PARECER TÉCNICO Nº 1306/2025-SPPEA

REFERÊNCIA	JF-RN-0803199-64.2025.4.05.8400-ACP
UNIDADE SOLICITANTE	Procuradoria da República no Rio Grande do Norte
AUTORIDADE REQUERENTE	Dr. Luís de Camões Lima Boaventura
EMENTA	Acessibilidade. ACP ajuizada pelo Ministério Público do Estado do Rio Grande do Norte em face da Câmara Municipal de Natal, com o objetivo de compelir a ré à realização de reformas e adequações no imóvel onde se encontra instalada, em conformidade com as normas de acessibilidade. O feito foi remetido à Justiça Federal em razão de decisão proferida pelo egrégio Tribunal de Justiça do Estado do Rio Grande do Norte, sob o fundamento de que o imóvel em questão pertence à Universidade Federal do Rio Grande do Norte – UFRN. Natal. Vistoria.
TEMÁTICA	Consumidor e Ordem Econômica
SOLICITAÇÃO DE PERÍCIA	4259/2025
COORDENADAS GEOGRÁFICAS	Feição considerada: (x) pontual () linear () poligonal Lat/Long dec.: -5.789826 ° -35.200456°

Em atendimento à demanda em epígrafe, foi elaborado o presente Parecer Técnico, que tem por objetivo verificar o atendimento às normas técnicas de acessibilidade e legislações correlatas na Câmara Municipal de Natal a partir da vistoria realizada em 04/

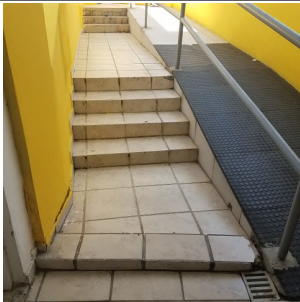
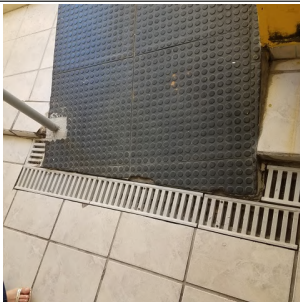
Fotos 17 a 19 – Circulação. Escadas de acesso ao pátio: ausência de sinalização tátil e visual de alerta, de sinalização visual aplicada aos pisos e espelhos, de guia de balizamento, de guarda-corpo e de corrimãos duplos; a escada à direita termina em uma soleira, não sendo sucedida por um patamar plano.		
Foto 20 – Circulação: presença de degrau isolado irregular.	Foto 21 – Circulação. Escada de acesso ao pavimento superior pelo pátio: ausência de sinalização tátil e visual de alerta, de sinalização visual nos pisos e espelhos, de sinalização tátil no prolongamento horizontal do corrimão identificando o pavimento, de corrimãos duplos e de patamar; possui largura inferior ao mínimo permitido.	
Foto 23 – Circulação: soleira com desnível irregular.	Foto 24 – Circulação: soleira e degrau isolado irregulares.	Foto 25 – Circulação. Rampa: termina em uma soleira, não sendo sucedida por um patamar plano; o piso é irregular e trepidante; presença de capachos e tapetes que não estão embutidos e fixos no piso; ausência de corrimãos duplos e de sinalização tátil e visual de alerta.

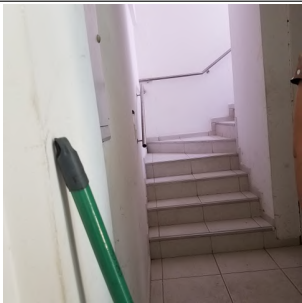
Foto 45 – Sinalização: a sinalização visual fixada em algumas portas e passagens está com altura acima do estabelecido pela norma e/ou não está associada à sinalização tátil (em braille e texto alto-relevo) ou sonora.	Foto 46 – Sinalização: o símbolo internacional de acesso foi representado erroneamente.	Foto 47 – Sinalização: ausência de sinalização tátil no entorno dos extintores de incêndio.
ANTIGO PRÉDIO DO TELECENTRO		
ACESSO À EDIFICAÇÃO (pelo estacionamento da Av. Campos Sales)		
Itens inadequados de acordo com o Parecer Técnico nº 200/2022	Ainda há irregularidade?	Observações
Não há rota acessível entre a edificação principal e as entradas principal e lateral (que leva aos demais pavimentos), contrariando os itens 6.1.1.1 e 6.1.1.2 da NBR 9050/2020.	Sim	
Rampa		
Não há corrimão duplo, de ambos os lados, com seção circular e prolongamento mínimo de 0,30m instalado na rampa, em desacordo com o item 6.9.3.2 da NBR 9050/2020.	Sim

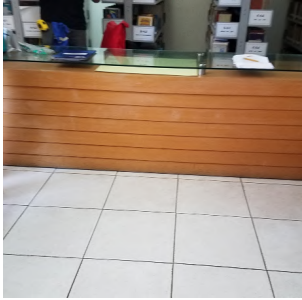
Fotos 55 e 56 – Sanitário acessível unissex no térreo: a bancada do lavatório compromete o espaço de transferência para a bacia sanitária; o comando de acionamento da torneira do lavatório não é do tipo alavanca, sensor eletrônico ou dispositivo equivalente; na parede lateral da bacia sanitária, a barra horizontal possui altura inadequada e não há barra vertical; ausência de barras de apoio na altura do lavatório, de porta-objetos e cabide junto ao lavatório e bacia sanitária e de dispositivo de alarme de emergência. Foto 57 – Sanitários acessíveis unissex nos pavimentos superiores: no andar da biblioteca, o sanitário acessível não está mais disponível, pois tornou-se um depósito.		
PORTAS		
Itens inadequados de acordo com o Parecer Técnico nº 200/2022	Ainda há irregularidade?	Observações
O puxador de algumas portas não atende aos padrões especificados nos itens 4.6.6.2 e 4.6.6.3 da NBR 9050/2020.	Sim

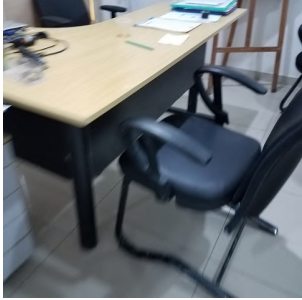
Itens inadequados de acordo com o Parecer Técnico nº 200/2022	Ainda há irregularidade?	Observações
As portas de entrada possuem vão-livre inferior ao permitido pela norma, contrariando o item 6.11.2.4 da NBR 9050/2020.	Sim	
Não há barras de apoio junto ao mictório, em desacordo com o prescrito no item 7.10.4.3 da NBR 9050/2020.	Sim	
Os lavatórios possuem coluna e não possuem barras de apoio, em	Sim

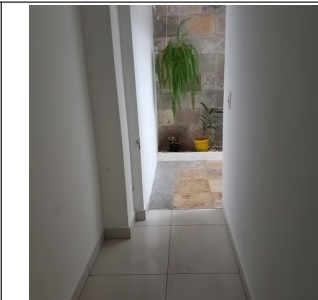
Foto 105 – Acesso à edificação: não há rota acessível que conecte a entrada da edificação. Fotos 106 e 107 – Acesso à edificação. Rampa: não possui guia de balizamento e guarda-corpo, corrimãos duplos e sinalização tátil e visual de alerta; termina em uma soleira; possui largura inferior ao mínimo permitido.		
ESTACIONAMENTO		
Itens inadequados de acordo com o Parecer Técnico nº 200/2022	Ainda há irregularidade?	Observações
Ausência de faixa de circulação para pedestre compondo a rota acessível, estando em desacordo com os itens 6.2.4 e 6.14.2 da NBR 9050/2020.	Sim	
Ausência de vagas reservadas para idosos (5%), conforme prescrito no Art. 41º da Lei nº 10.741/2003.	Sim	
Ausência de vagas reservadas para pessoa com deficiência (2%), conforme o Art. 7º da Lei 10.098/2000 e Art. 25 do Decreto nº 5296/2004.	Não	
REGISTROS FOTOGRÁFICOS

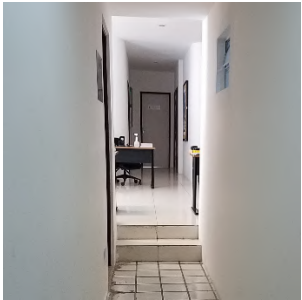
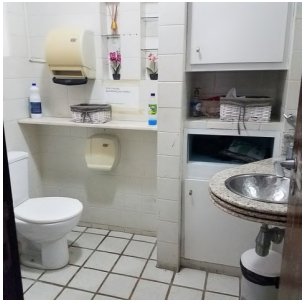
Foto 110 – Circulação: soleira com desnível irregular.	Foto 111 – Circulação: não há espaço livre de 0,30m entre a parede e algumas portas (acesso externo - abertura da porta no sentido de deslocamento do usuário).	Foto 112 – Circulação: a largura do corredor de acesso à escada é inferior ao exigido.
